NOTA TÉCNICA Nº 46/2018

Ref: PAAF nº 0024.15.012472-5 e IC nº 0460.15.000044-2

1. **Objeto:** Imóvel conhecido como "Bazar da 13".
2. **Endereço:** Rua Treze de Maio nº 579.
3. **Município:** Ouro Fino
4. **Objetivo:** Análise da regularidade das obras de intervenção.
5. **Considerações Preliminares**

Figura 04 - Estágio atual da obra.

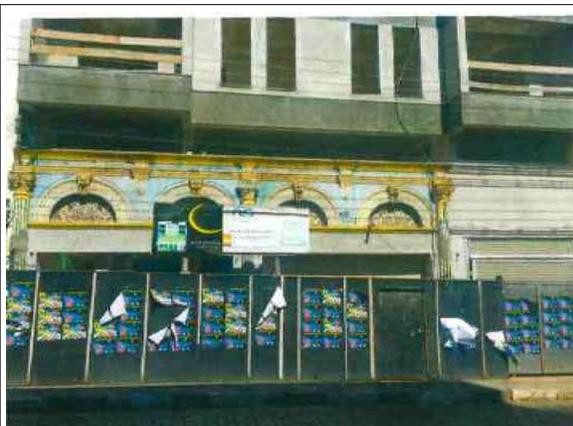
Em análise as imagens encaminhadas, constatamos que a obra já se encontra em estágio avançado, com a parte estrutural e alvenarias já concluídas, na fase de acabamento. Verificamos que houve preservação da fachada frontal, que foi estruturada por vigas e pilares internos. Entretanto, parte das recomendações constantes no Laudo Técnico nº 30/2015 não foram cumpridas, conforme demonstrado na tabela abaixo.

Figura 06 - Estágio atual da obra.

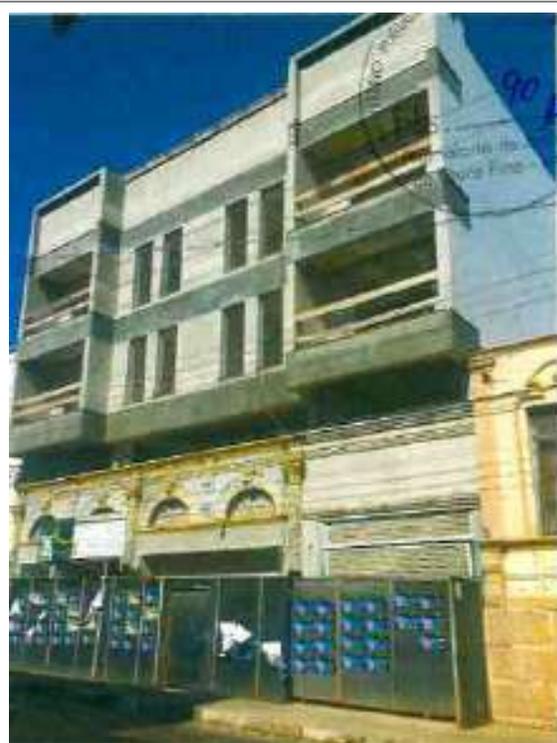
Recomendações constantes no Laudo Técnico nº 30/2015	Edificação atual.
<p>Para possibilitar um melhor entendimento e distinção das camadas históricas, recomenda-se a diferenciação de volume entre o trecho original e o que se pretende construir, inclusive no pavimento térreo, que pode ser alcançado com o recuo em pelo menos 3 metros dos novos trechos em relação à fachada antiga original construída no alinhamento.</p>	<p>O projeto previa o alinhamento das varandas com a fachada frontal original.</p> <p>Não foi feito recuo entre a fachada original e o novo edifício.</p> <p>As varandas foram construídas em balanço, ultrapassando o alinhamento frontal.</p>
<p>Propõe-se que sejam resgatadas as dimensões dos antigos vãos, conforme verificado na imagem antiga, cujas ombreiras devem se estender até a cimalha superior, podendo ser utilizado como vedação o vidro, para favorecer o uso comercial pretendido. Todos os elementos ornamentais ainda existentes devem ser preservados. Os elementos ornamentais que não existem mais devem ser recuperados, seguindo o padrão existente nas imagens antigas (balaustrada da platibanda, frisos e imitações de pedra nas alvenarias laterais às portas, etc).</p>	<p>O projeto e as imagens da obra em andamento não indicam que haverá resgate das características originais dos vãos do pavimento térreo.</p>

<p>Recomenda-se que não seja utilizado o vidro reflexivo (espelhado). As novas inserções não devem chamar atenção para si, o destaque deverá ser dado à antiga edificação, cuja fachada original deverá ser totalmente resgatada / recuperada.</p>	<p>Foi eliminado o pavimento de transição entre a edificação antiga e o prédio, que possuía revestimento em vidros reflexivos. A transição entre as edificações (nova e antiga) é feita por pequeno pilotis.</p>
<p>Não deverá ser permitida a instalação de toldos e os engenhos publicitários não devem obstruir vãos ou elementos decorativos da edificação.</p>	<p>No projeto não contém a indicação da existência de toldos e / ou engenhos publicitários. Caso existam, devem ser instalados sem obstruir vãos ou elementos decorativos da edificação.</p>
<p>Recomenda-se, antes de se iniciar as obras da nova edificação, o escoramento da alvenaria original remanescente e a execução, por parte do empreendedor, de vistoria cautelar em</p>	<p>O escoramento foi realizado e as alvenarias originais do trecho frontal foram preservadas.</p> <p>Não se tem notícia se foram realizadas</p>
